OGGETTO: **[ID_VIP:7434] Istanza per l'avvio del procedimento di Valutazione di Impatto Ambientale ai sensi dell'art. 23 del D.Lgs. 152/2006 relativa al progetto di un impianto per la produzione di energia da fonte eolica e relative opere connesse, formato da n. 8 aerogeneratori per una potenza di picco di 48 MW, denominato "San Giorgio La Molara e Molinara", da realizzarsi nei Comuni di San Giorgio La Molara (BN) e Molinara (BN).**
Controdeduzioni alle osservazioni della Provincia di Benevento (Prot. MASE-2024-0104237 del 06.06.2024 e Prot. MASE-2024-0104273 del 10.06.2024) e della Società IVPC Srl (Prot. MASE-2024-0109127 del 13.06.2024.

Impianto Eolico "San Giorgio La Molara e Molinara"

RISCONTRO OSSERVAZIONI PROVINCIA DI BENEVENTO – PROT. 104273 DEL 05.06.2024

RISCONTRO OSSERVAZIONI IVPC – PROT. 109127 DEL 13.06.2024

Figura 1 - Stralcio Carta della Natura (ISPRA) con sovrapposizione aerogeneratori di progetto

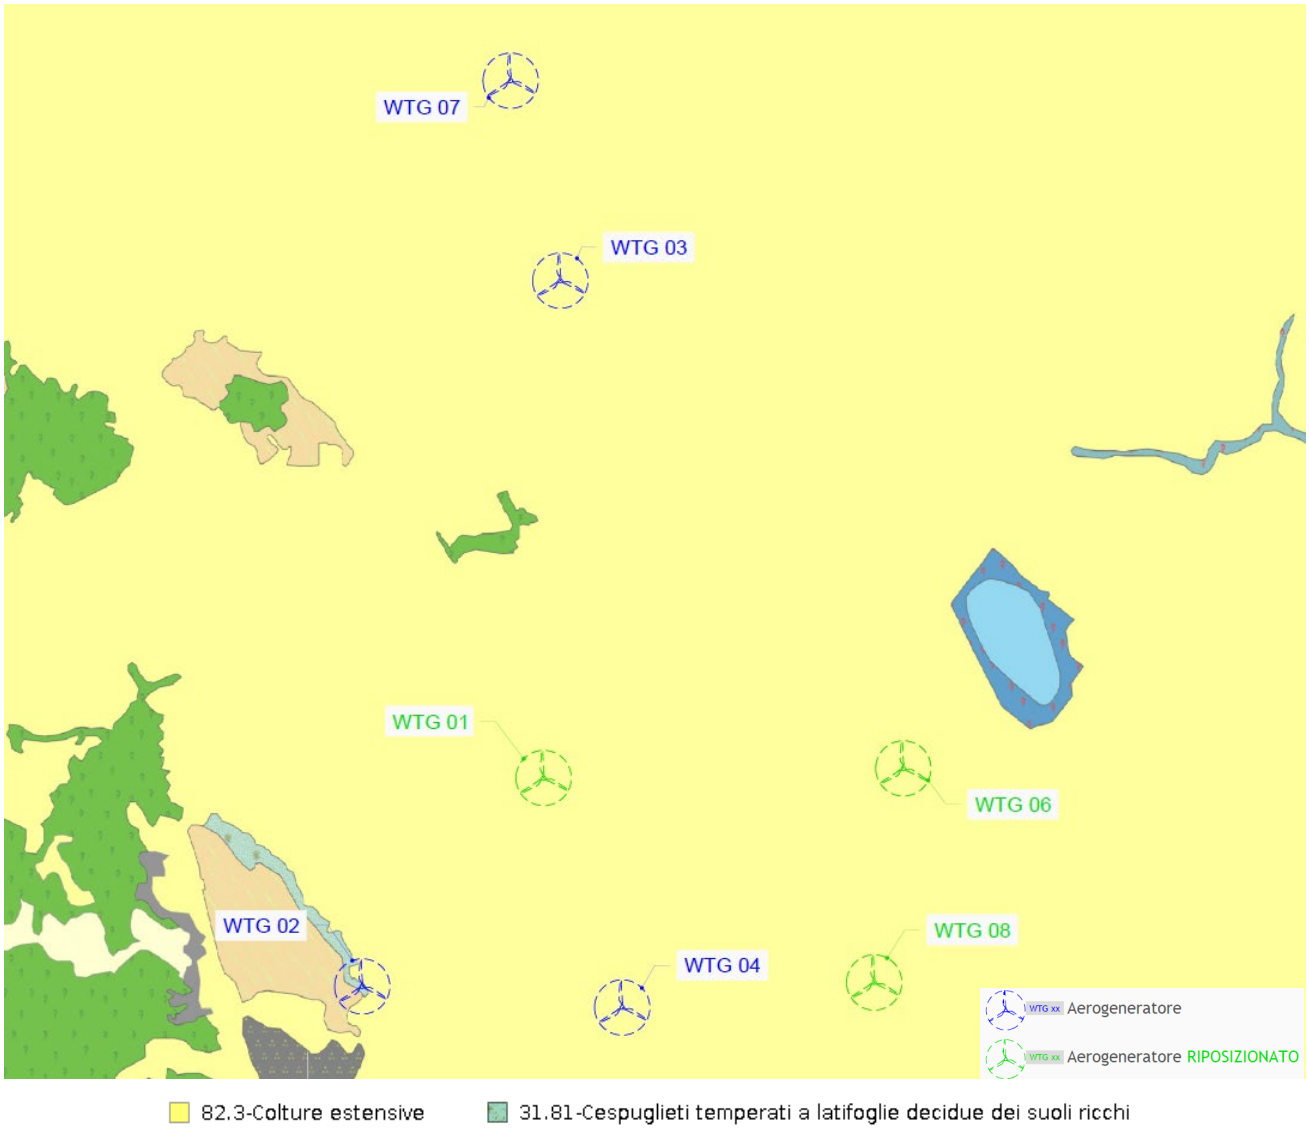
- L'impianto proposto interferisce con la Rete Ecologica Provinciale individuata dal PTCP, in attuazione del piano territoriale regionale (PTR), per interconnettere tutte le core areas e le stepping zones attraverso corridoi ecologici e zone di transizione al fine di assicurare l'uso efficiente e razionale delle risorse naturali e la loro fruibilità. Si evidenzia l'impianto proposto, ricade in un'area classificata, nell'ambito delle disposizioni strutturali per la tutela e valorizzazione del sistema ambientale e naturalistico per la costituzione della rete ecologica provinciale, come riserva secondaria di naturalità (sistemi orografici minori del Casone Cocca - Quadro strategico/Tav. B1.1 eB1.6). Le NTA del piano all'art. 18 (Direttive e indirizzi tecnici da osservare nelle strutture ambientali complesse "riserve di naturalità") definiscono gli interventi consentiti per le suddette aree:

Per il Progetto è stata condotta opportuna Valutazione di Impatto Ambientale, con lo scopo di analizzare tutti gli impatti potenzialmente prevedibili, e, laddove possibile, mitigarli. In particolare dalle analisi svolte emerge che il Progetto interessa ambiti di naturalità debole rappresentati da superfici agricole (seminativi attivi o aree in abbandono colturale), l'impatto delle opere sugli habitat presenti viene considerato basso in quanto la realizzazione del Progetto non andrà a modificare in modo significativo gli equilibri attualmente esistenti.

Di seguito, tramite la Carta della Natura (ISPRA), si riporta un'ulteriore analisi degli habitat interessati dalla realizzazione dell'impianto eolico.

Nella progettazione del layout si è cercato di localizzare la maggior parte degli aerogeneratori all'interno di habitat con un valore ecologico *Basso.*

Figura 2 - Stralcio Tav 1.3 PUC Molinara, con individuazione fascia di 300 m ai lati del crinale

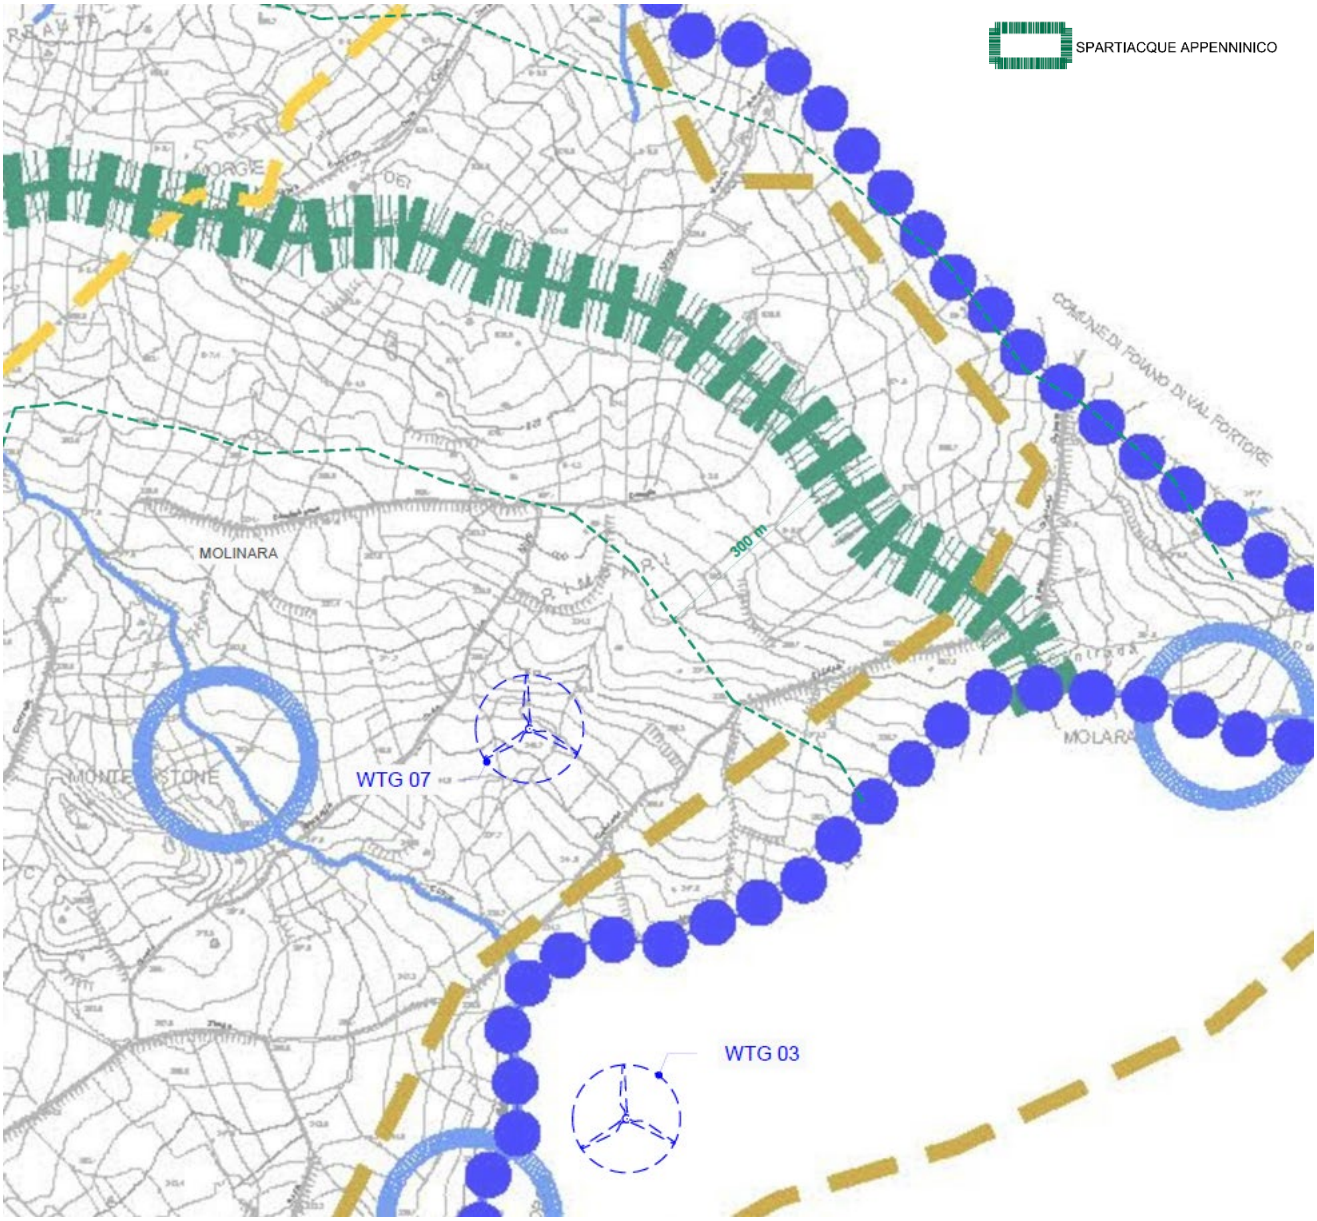
- Nel PTCP la tutela del sistema dei crinali e dei bacini visivi rappresenta un aspetto fondamentale per assicurare la salvaguardia degli scenari d'insieme. I crinali, infatti, costituiscono elementi di connotazione del paesaggio collinare e montano e rappresentano morfostrutture di significativo interesse paesistico per rilevanza morfologica e suggestione scenica, oltre a rappresentare talora la matrice storica dell'insediamento e della infrastruttura antropica. L'impianto proposto, infatti, è situato lungo due crinali, che rappresentano gli spartiacque di connotazione fisiografica e paesistica generale. L'art. 33 delle NTA, detta le prescrizioni per le aree di crinale, individuate considerando una fascia di 300 m ai lati della linea di crinale, ed in particolare prevede che siano "…evitati sbancamenti del terreno che alterino la percezione visiva delle linee di crinale; in tale ambito va inoltre evitata l'edificazione di nuove infrastrutture stradali o reti tecnologiche in superficie".

I "Crinali principali e secondari" sono rappresentati all'interno dell'elaborato grafico "Bacini visivi" relativo alla VAS del PTCP; data la rappresentazione a larga scala dell'elaborato (1:250.000), per maggiore chiarezza nell'individuazione dell'area di crinale, si fa riferimento alla pianificazione locale. L'aerogeneratore WTG 07 ricade nel territorio comunale di Molinara, mentre, i restanti aerogeneratori ricadono nel comune di San Giorgio la Molara.

Dalla *Tavola 1.3 – Condizioni geologiche, idrauliche, naturalistiche e ambientali* del PUC di Molinara si evince che l'aerogeneratore WTG 07 risulta esterno alla fascia di 300 metri ai lati del crinale spartiacque appenninico; di seguito se ne riporta uno stralcio.

Figura 1 – Planimetria con ellisse con semi-asse maggiore e minore rispettivamente 5D e 3D ed individuazione degli aerogeneratori di IVPC oggetto di osservazione

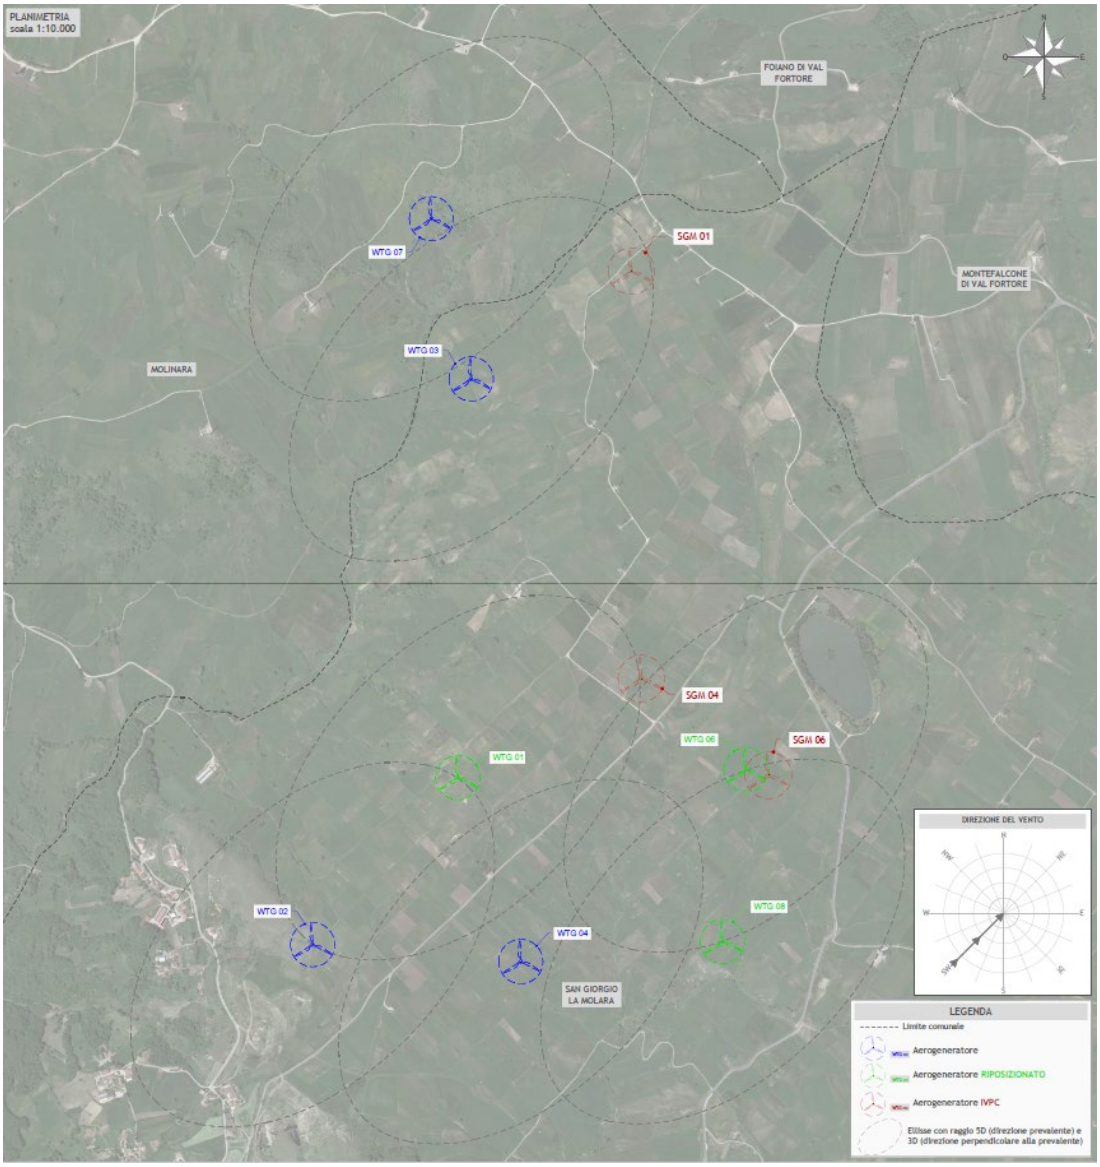
1. la **WTG 07**, interferisce con n° 3 aerogeneratori in agro di Molinara;
2. la **WTG 03** risulta interferente con n° 3 aerogeneratori in agro di San Giorgio la Molara;
3. la **WTG 01** interferisce con n° 1 aerogeneratore in esercizio in agro di San Giorgio la Molara.

A. **La WTG 03 in istruttoria, risulta interferente con l'assentita SGM 01**
B. **La WTG 06 in istruttoria, risulta interferente con le assentite SGM 04 e SGM 06**
C. **La WTG 08 in istruttoria, risulta interferente con l'assentita SGM 06**

- Punto A e Punto C: le interferenze con gli aerogeneratori WTG 03 e WTG 08 si ritengono di modesta entità nell'ordine rispettivamente di ca. 70 m rispetto alla SGM01 e nell'ordine di ca. 40 m rispetto alla SGM06.
- Punto B: si ritengono rispettate le misure di mitigazione pari ad una distanza tra le macchine di 5D nella direzione prevalente del vento e di 3D sulla direzione perpendicolare a quella prevalente del vento per l'aerogeneratore WTG 06 in relazione all'aerogeneratore SGM 04.

Limitatamente alle macchine ERIN WTG03 e WTG08, la Scrivente si ritiene disponibile, qualora anche l'Autorità Competente lo ritenesse opportuno, a valutare eventuali modifiche atte a mitigare le interferenze con le future macchine di IVPC (ad esempio, riduzione del diametro del rotore).

Per quanto riguarda la sovrapposizione tra la macchina IVPC_SGM06 e la macchina ERIN WTG06, ci limitiamo ad osservare che la realizzazione di tale aerogeneratore sarà consentita all'operatore che per primo concluderà il procedimento autorizzativo.
